指数追加のご案内

2024. 10 株式会社自研センター

*No.J-812 レクサス R X 4 5 0 h L (GYL26W 系) 2018 年 3 月について、下記の通り追加いたします。

訂正のお願い

P.106、107 M040

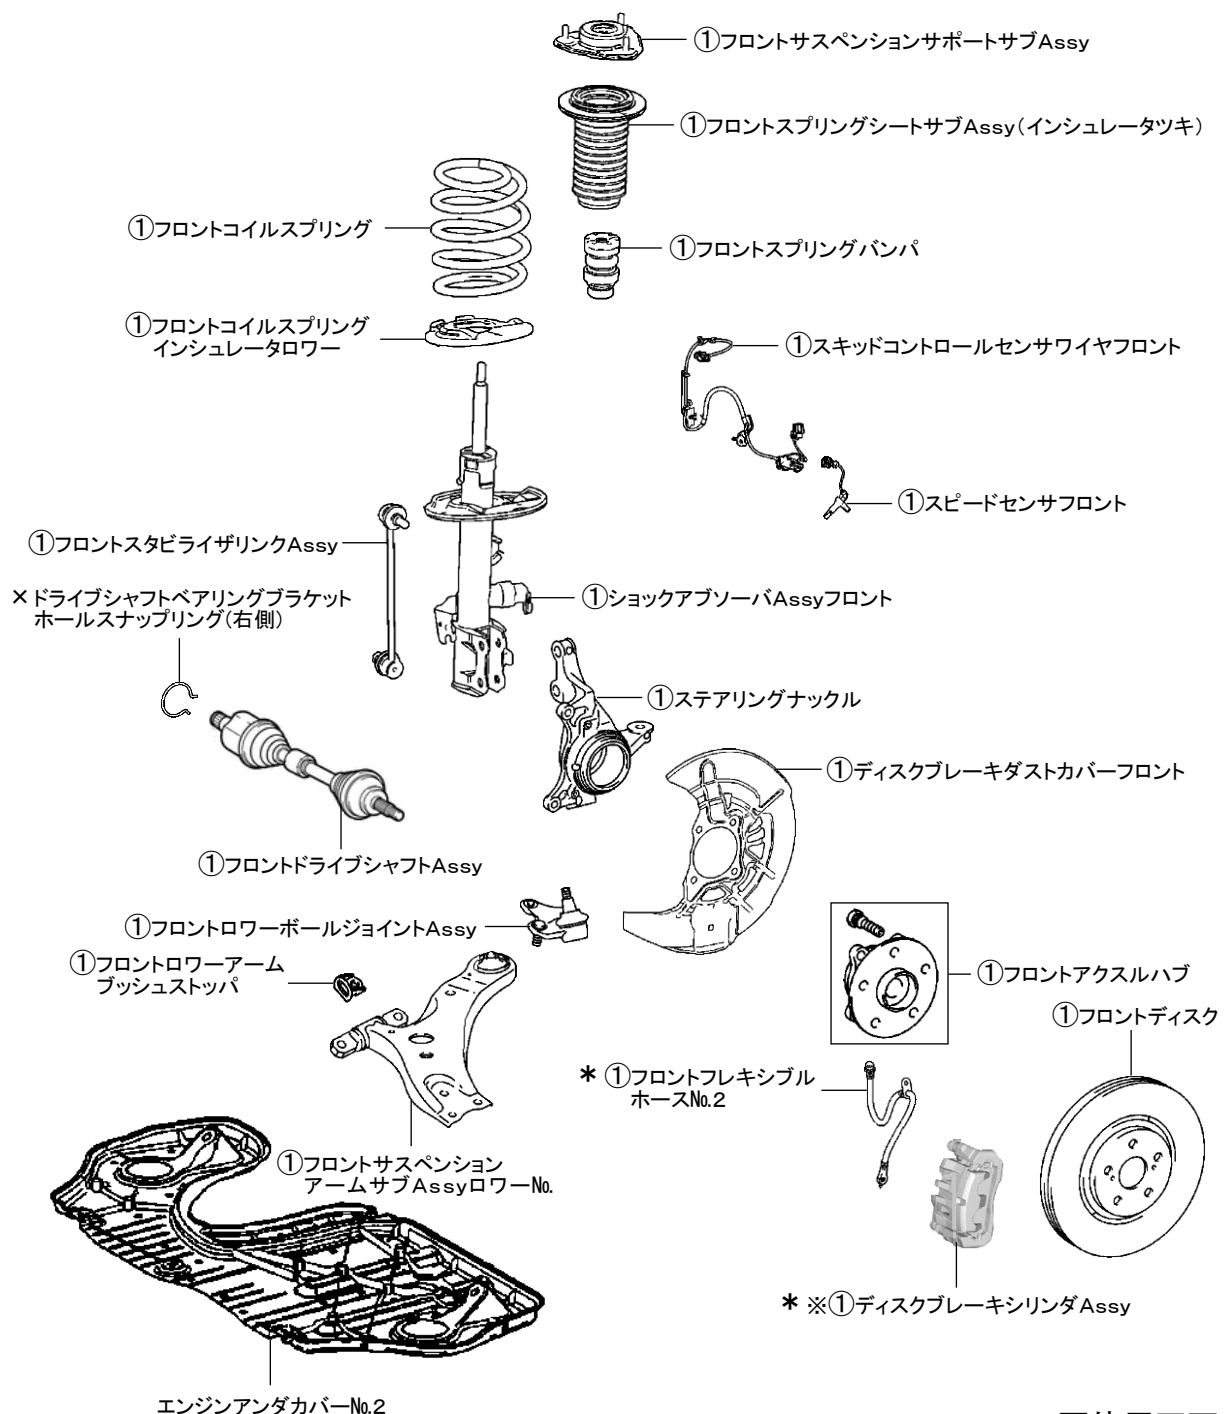
指数テーブルの割増項目、備考文に追加がありましたので、該当ページを差替え願います。

割増項目	
片側ショックロッド保持および引き伸ばし作業	
NAVI・AI- AVS 非装備車 0. 40増	取外し状態 ・フロントサスペンション
	(含)作業および部品 二
・ショックロッド保持および引き伸ばし作業は、フロントコイルスプリング取外し時に必要なSSTを使用したショックアブソーバロッド部の保持および引き伸ばし作業	
・ショックロッドの名称は電子技術マニュアルより引用	
・ディスクブレーキシリンダ Assyは左側の部品名称、右側の部品名称はフロントディスクブレーキシリンダ Assyとなる	
・[除]ブレーキ分解

P.184 ボデー寸法図

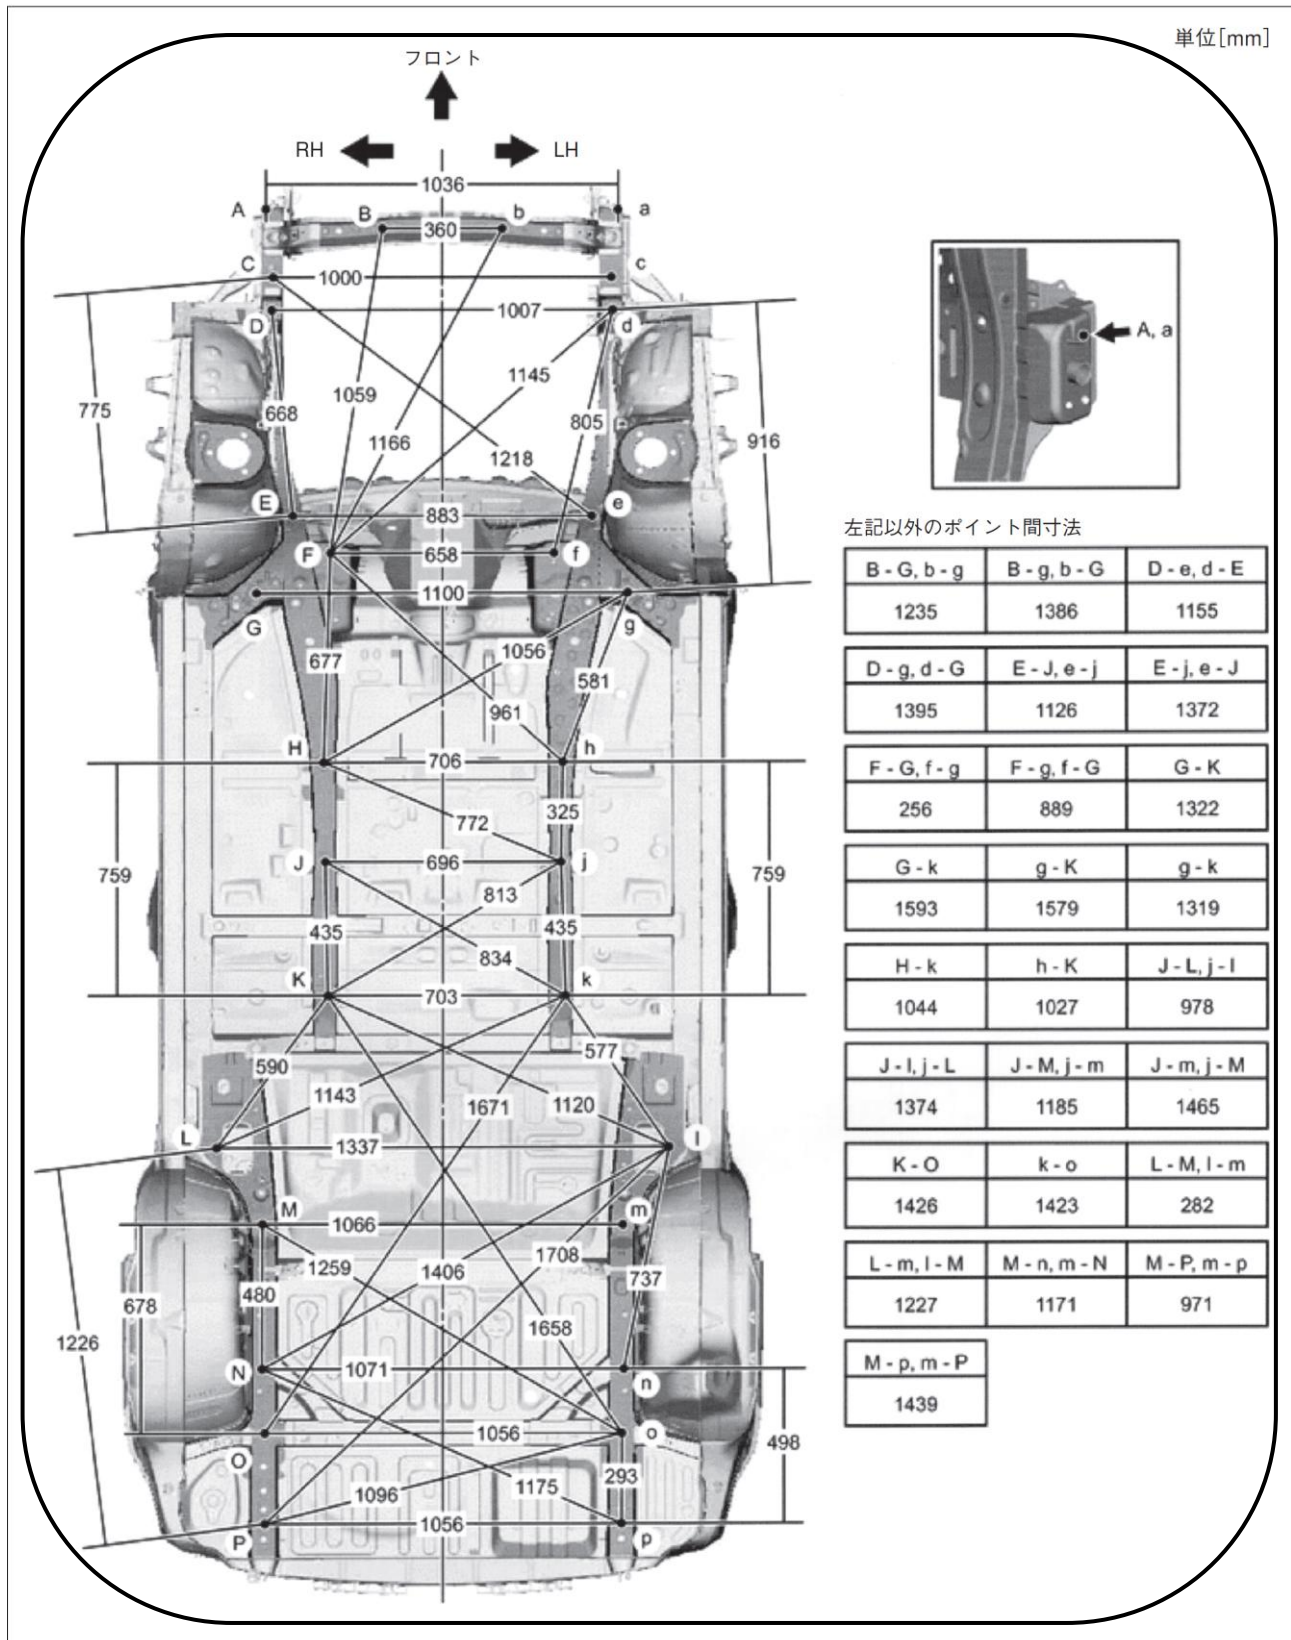
メーカー資料の訂正に伴いボデー寸法図を訂正いたしましたので該当ページを差替え願います。

P.185 ボデー寸法図

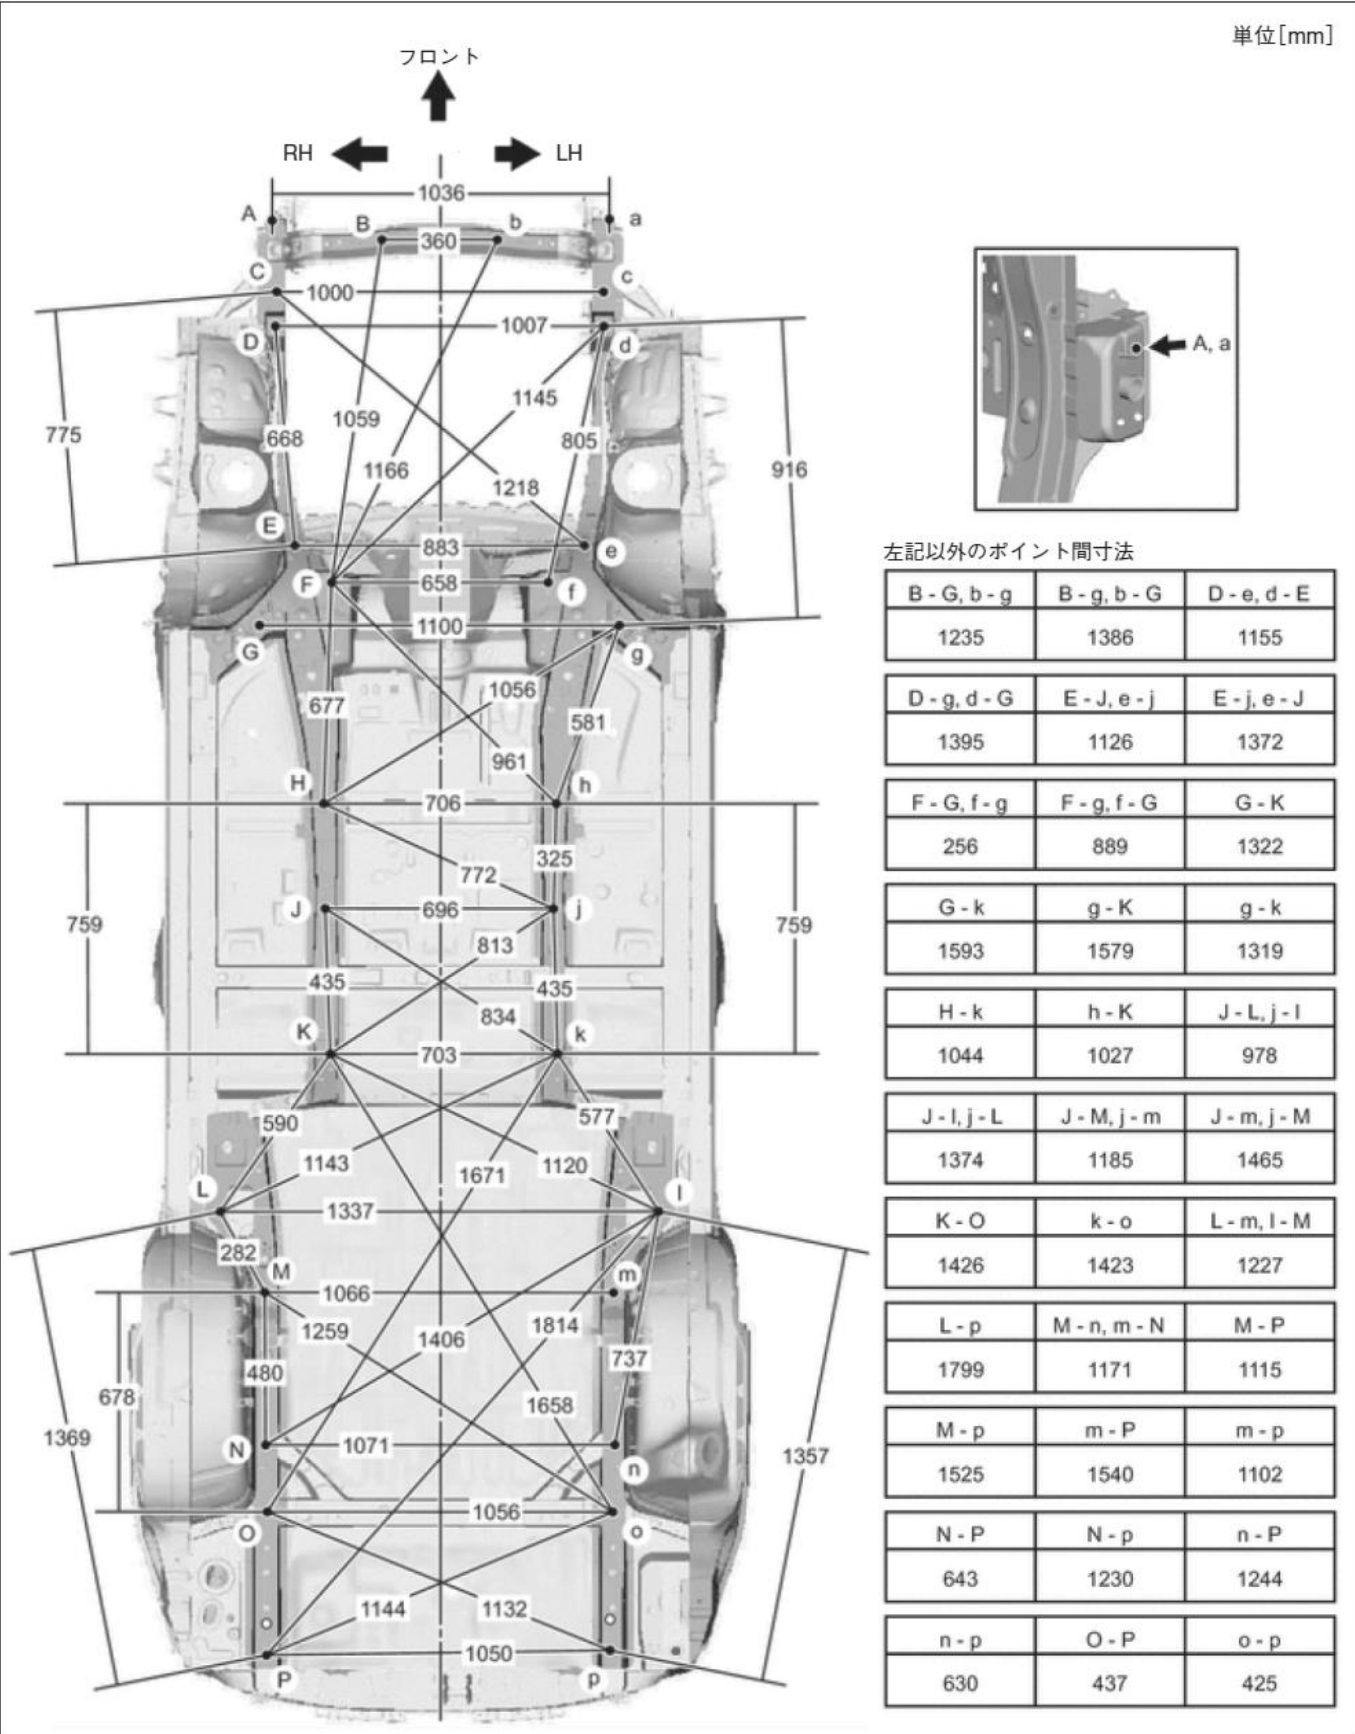
メーカー資料の訂正に伴いボデー寸法図を訂正いたしましたので該当ページを差替え願います。
○:訂正箇所

- ・ポイントK, k, P, pは左右非対称。
- ・寸法の記載が片側のみの箇所は左右対称。
- ・測定ポイント記号は車両後方から見て、大文字は車両右側、小文字は車両左側を示す。

ポイント記号	名 称	穴径
A, a	フロントバンパラインホースメント取り付けナット	M10 ナット
B, b	フロントクロスメンバロワ基準穴	φ 18
C	フロントサイドメンバ基準穴	φ 18
c	サスペンションマウンティングブラケット取り付け穴	φ 18
D, d	フロントサスペンションクロスメンバ取り付けナット	M16 ナット
E, e	フロントサイドメンバインナリヤ基準穴	φ 10
F, f	フロントサスペンションクロスメンバ取り付けナット	M16 ナット
G, g	トルクボックスフロント基準穴	φ 25
H, h	フロントサイドメンバインナリヤ基準穴	φ 18
J, j	フロントフロアアンダラインホースメント基準穴	φ 18
K, k	センタフロアラインホースメント No.1 基準穴	φ 10
L, l	トレーリングアーム取り付けナット	M14 ナット
M, m	リヤサスペンションクロスメンバ取り付けナット	M16 ナット
N, n	リヤフロアサイドメンバフロント基準穴	φ 18
O, o	リヤサスペンションクロスメンバ取り付けナット	M16 ナット
P, p	トランスポートフック取り付けナット	M12 ナット

P.186 ボデー寸法図

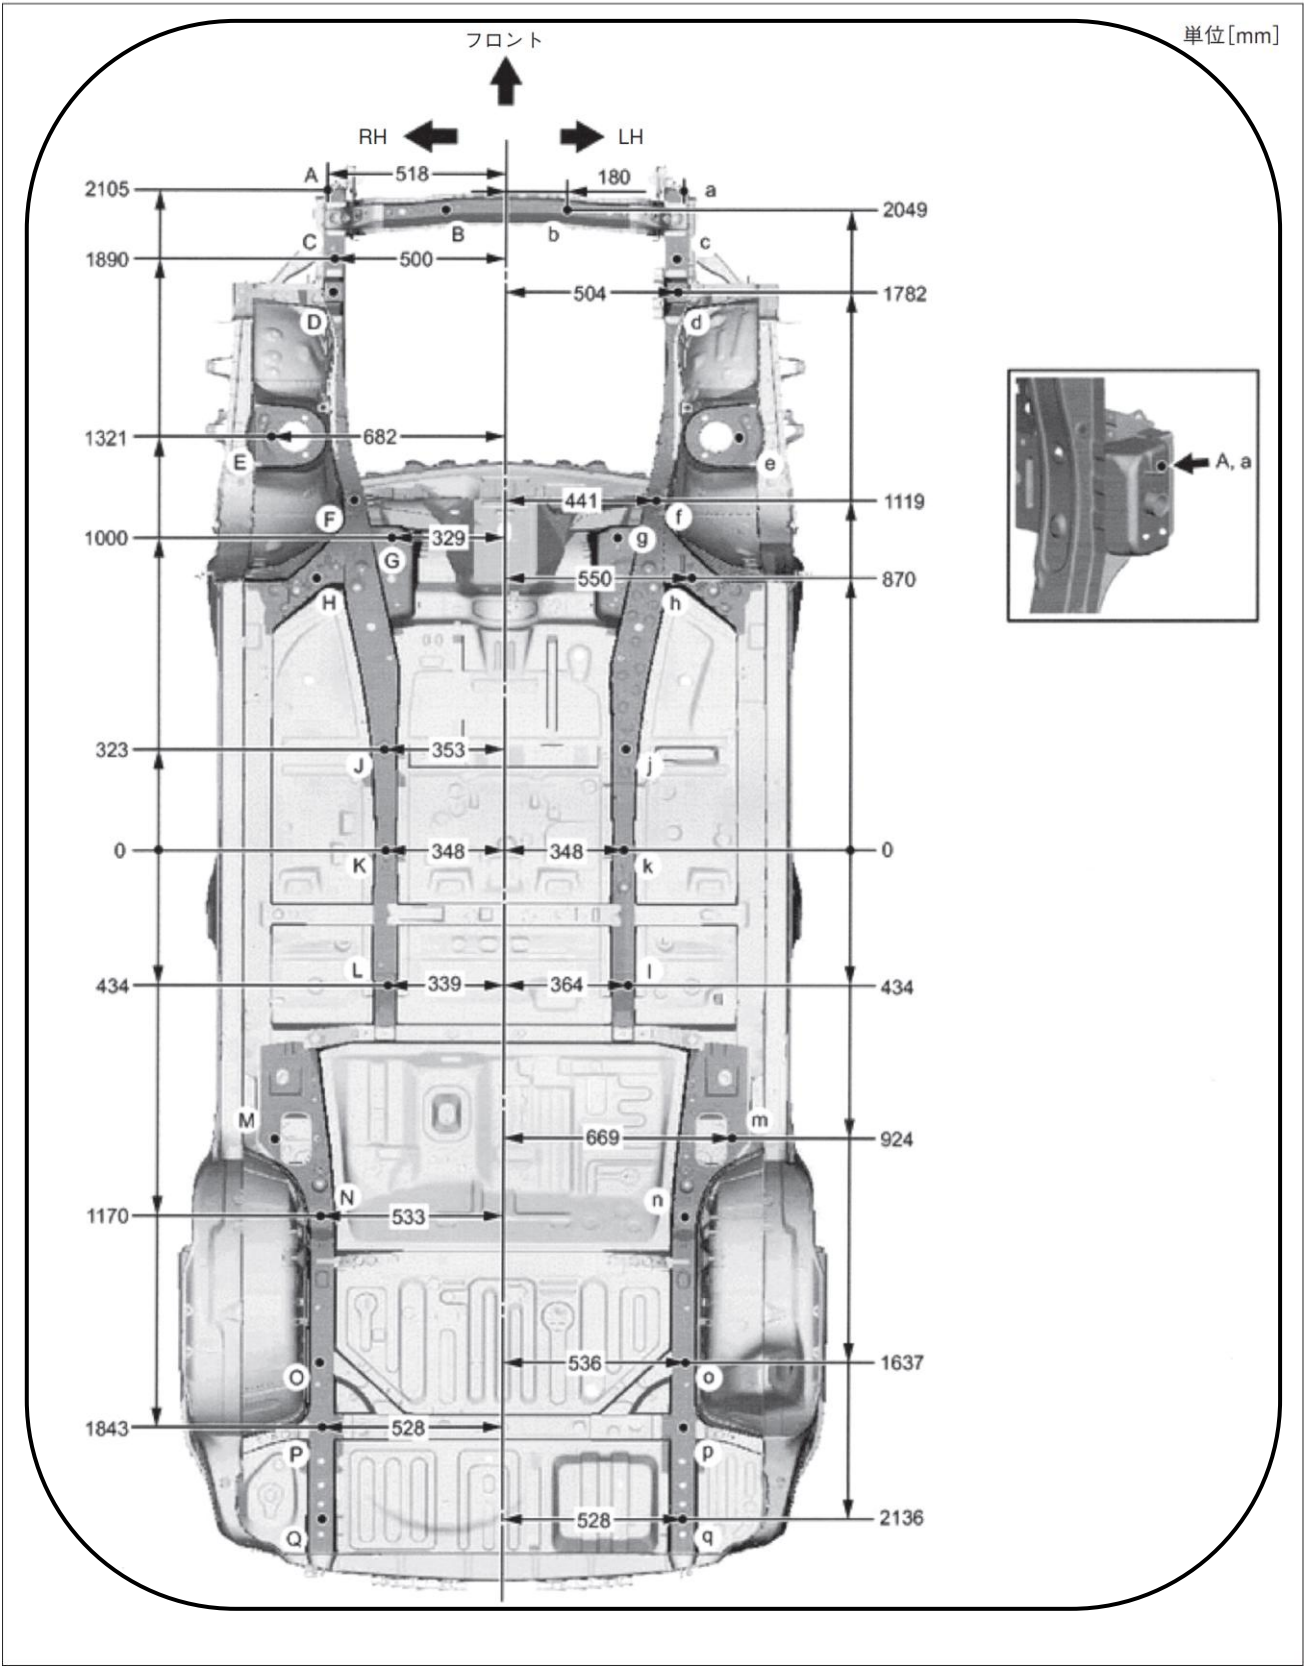
メーカー資料の訂正に伴いボデー寸法図を訂正いたしましたので該当ページを差替え願います。
